品番	TLW32BZ	品名	台付シングル13 (シャワ・寒) (洗面)	1 / 3
----	---------	----	-----------------------	-------

件名 カートリッジ押えとストッパーの補修品選定注意情報
(TLW32B 型)

対象製品 TLW32B TLW32BZ TLW32B1 TLW32B1Z

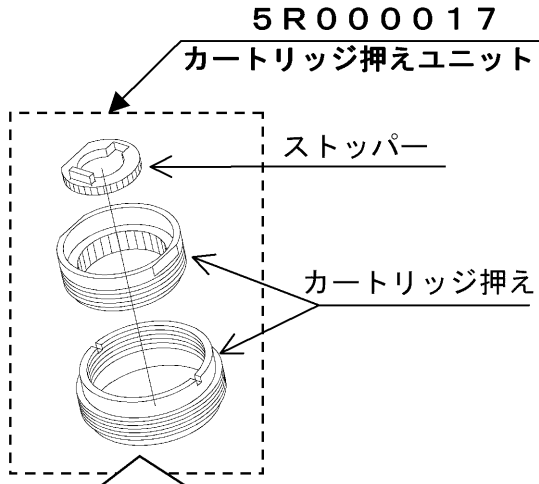
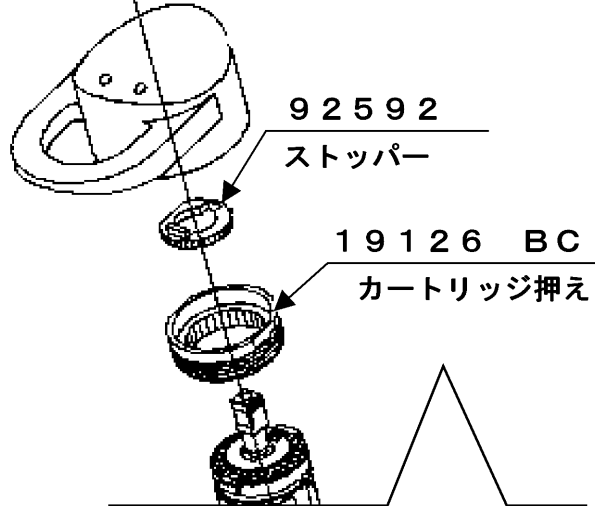
前期・後期型製品識別方法

前期型品	切替時期 2002年9月	後期型品
 <p>ストッパーなし</p>		 <p>ストッパーあり</p>

前期型品	後期型品
 <p>5R000017 カートリッジ押えユニット</p> <p>ストッパー</p> <p>カートリッジ押え</p> <p>カートリッジ押えは2部品になります。 ストッパーを取り付けて下さい。</p>	 <p>92592 ストッパー</p> <p>19126 BC カートリッジ押え</p> <p>カートリッジ押えとストッパーは それぞれ単品補修できます。</p>

注意 前期型品のカートリッジ押えを補修の際は、5R000017で補修して下さい。
